SERVICE INFO – INA 0188

533 0075 30 cikkszámú feszítőkar

Feltétlenül ügyeljen a csavarhosszakra

Ábra: Balra az új kivitel jobbra a régi kivitel

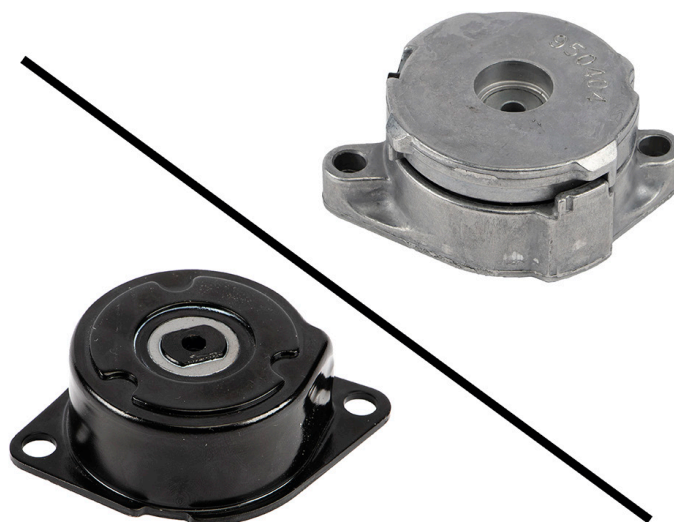
Termékeink állandó továbbfejlesztése alapján az 533 0075 30 cikkszámú feszítőkart módosítottuk. Emiatt az új kivetelnél rövidebb csavarokra van szükség a szereléshez. Az M8x35 méretű csavarok M8x22 méretűre változnak.

Jelen szerviz információ szemlélteti az eddigi (ábra jobbra) és az új kivitel (ábra balra) szemmel látható jellemzőit.

Az új 533 0075 30 cikkszámú feszítőkarnál a szakszerű javítás érdekében csak az M8x22 méretű csavart szabad használni!
